Od: Piotr Andrzejczak <p.andrzejczak@projcare.com>
Wysłano: 10 czerwca 2024 12:20
Do: 'hubert.nabozny@daldehog.pl'
DW: 'grzegorz.bal@daldehog.pl'; 'Kewin Chilimoniuk'; 'Mateusz Mischczyk'
Temat: RE: BIELSKO_zapytanie o wycenę - zmiana nawierzchni strefy dostaw

Subject: BIELSKO_zapytanie o wycenę - zmiana nawierzchni strefy dostaw

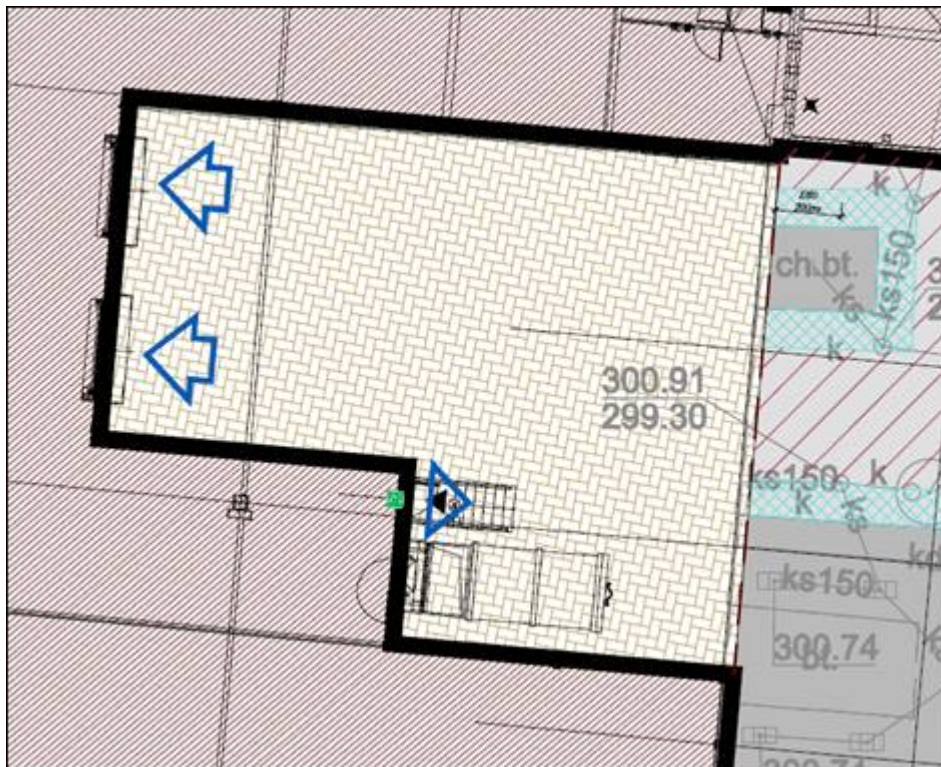
Zwracam uwagę również na konieczność zaprojektowania nawierzchni pod poniższe obciążenia. Standardem dla KL dla obszaru doków załadowczych oraz kompaktora jest płyta betonowa, niemniej w tym projekcie przyjmujemy zaproponowane przez Państwa rozwiązanie technicznie, jednocześnie prosimy o takie zaprojektowanie i wykonanie tego obszaru, żebyśmy na etapie eksploatacji nie musieli „reklamować” trwałości przyjętego rozwiązania.

Na podstawie zapytania od najemcy zwracam się o wycenę zmiany nawierzchni strefy dostaw dla lokalu L04 (KAUFLAND) z kostki brukowej, która jest obecnie zaprojektowana na dwa inne warianty nawierzchni:

- a. Płyta betonowa zatarta.
- b. Nawierzchnia asfaltowa.

Obciążenia oczywiście jak dla strefy dostaw i z uwzględnieniem wskazań Projektu Wykonawczego w tym zakresie.

W nawiązaniu do rozmowy na ostatniej naradzie, dotyczącej zmiany nawierzchni doku rozładowczego KAUF LAND – najemca preferuje płytę betonową szczotkowaną. Poniżej informacja do najemcy do uwzględnienia w wycenie:
